東京電力福島第一原子力発電所における
事故の分析に係る検討会
第20回会合

議事次第

「東京電力福島第一原子力発電所事故の調査・分析に係る中間取りまとめ」を踏まえた対応について（第1回）

「東京電力福島第一原子力発電所事故の調査・分析に係る
中間取りまとめ」に対する発電用原子炉設置者の見解等に
ついて（発電用原子炉設置者からの回答内容）

: 原子力規制庁による測定結果(令和2年10月9日)
mSv/h 1号機SGTS室内概要図

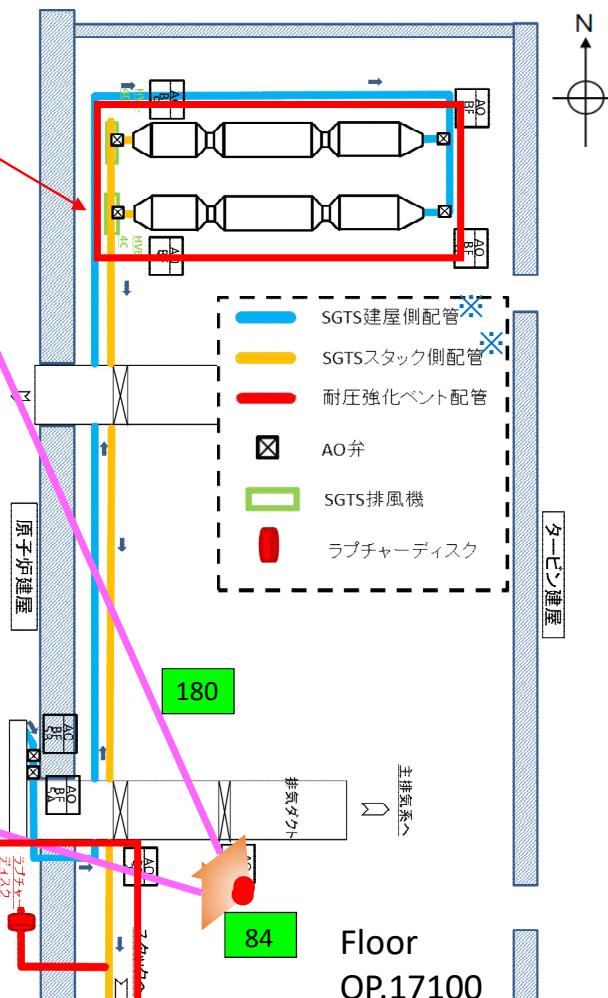
- 1号機SGTS室内は高い空間線量率。
- 1号機SGTSフィルタトレイン、耐圧強化ベントの接続箇所等の線量率の測定は十分に行われていない。
- 汚染状況の調査が必要。

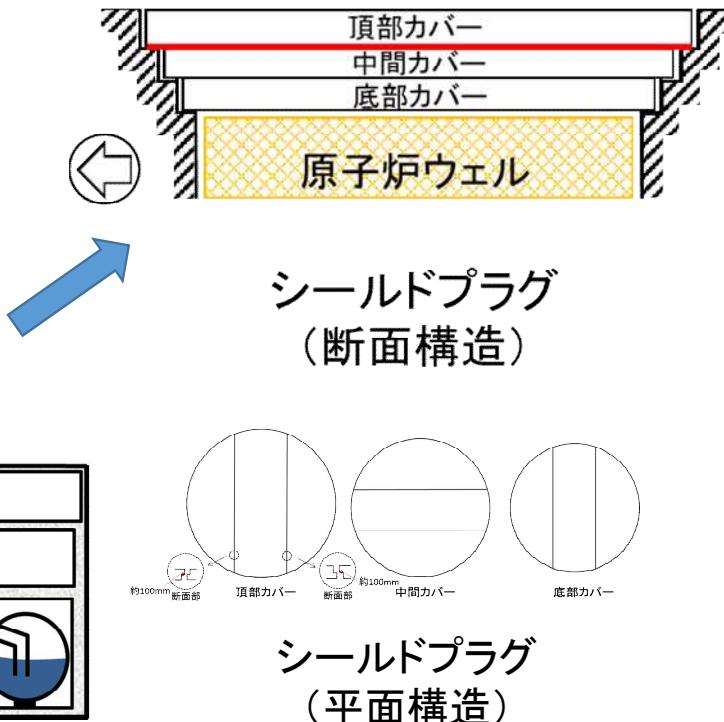
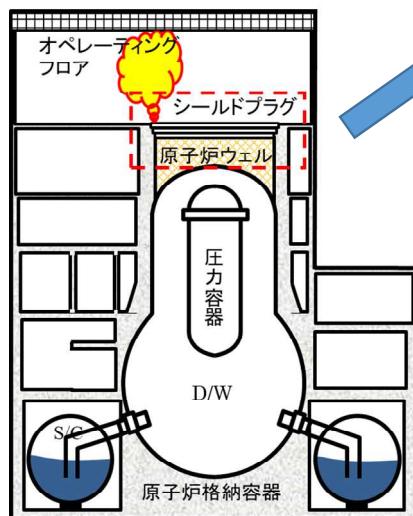
- 2号機オペフロにおける廃炉作業との調整が必要か。
- 汚染状況の調査は、どのような調査手法が可能か。等

図 ガンマカメラ測定 (2号機原子炉建屋5階オペフロ)

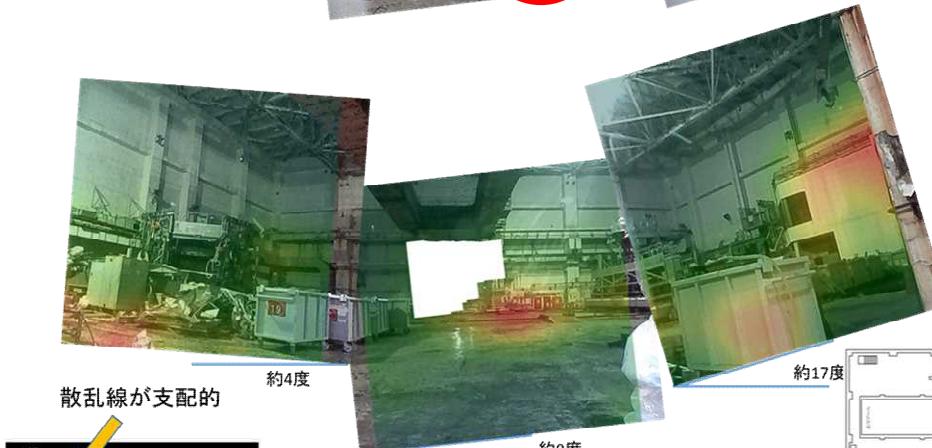
- 2号機オペフロからの線量率測定、コアサンプル採取・分析は可能か。

原子炉ウェルの排気を行う配管(リアクターキャビティ
差圧調整ダクト)及び空気作動弁

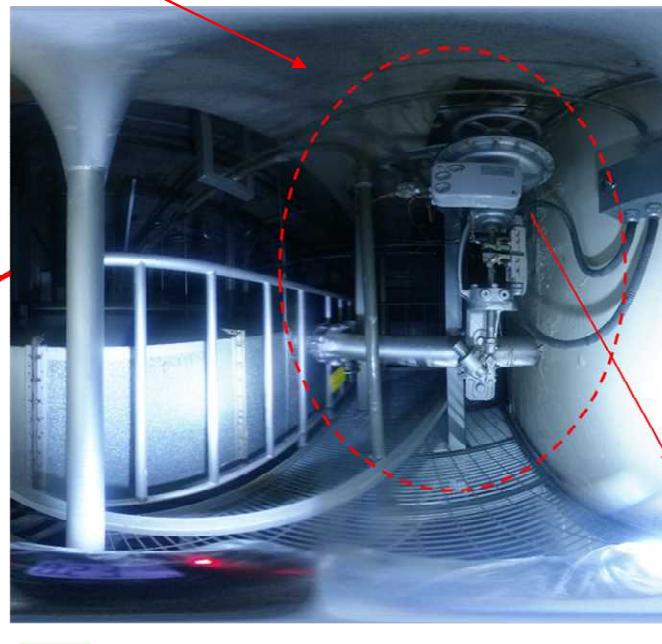
- 空気作動弁の開閉状態はどうなっているか。(弁の位置指示計、弁体の状態の確認等)
- 原子炉ウェルからの漏えい経路の可能性はあるか。汚染状況、損傷状況はどうか。熱、放射線影響を受けているか。

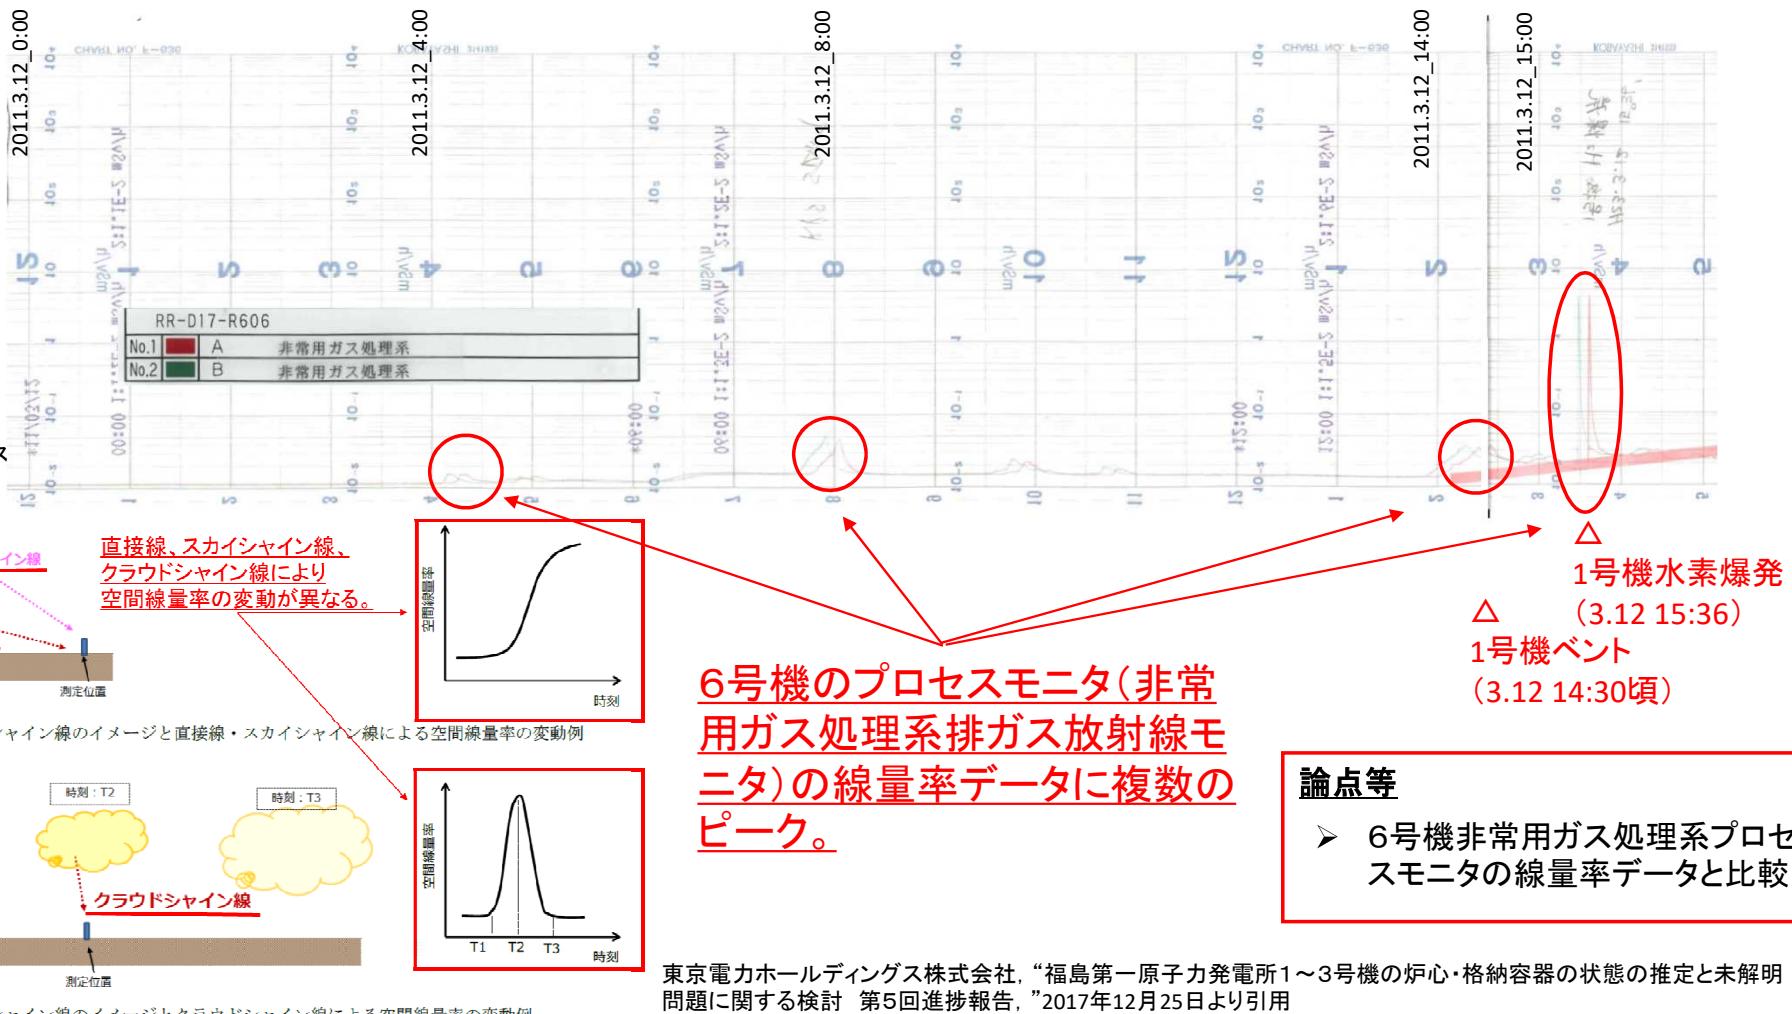
- 6号機非常用ガス処理系プロセスモニタの線量率データは利用可能か。
- 空間線量率は、直接線、スカイシャイン線、クラウドシャイン線等により、変動が異なるため、線量率データの精査が必要。

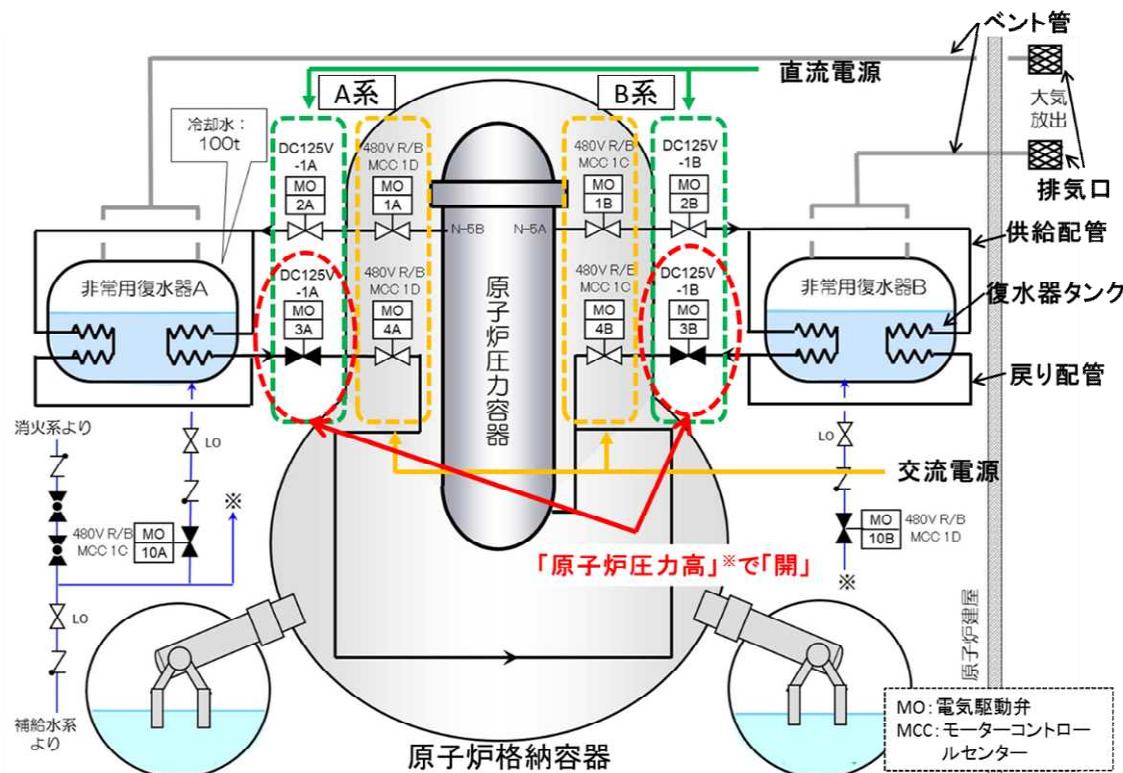
- ICの設定圧は、平成22年に変更されており、事故時運転手順書の改訂等が行われている。その影響はあるか。
- 運転手順書の訓練等はどのように行われていたのか。等
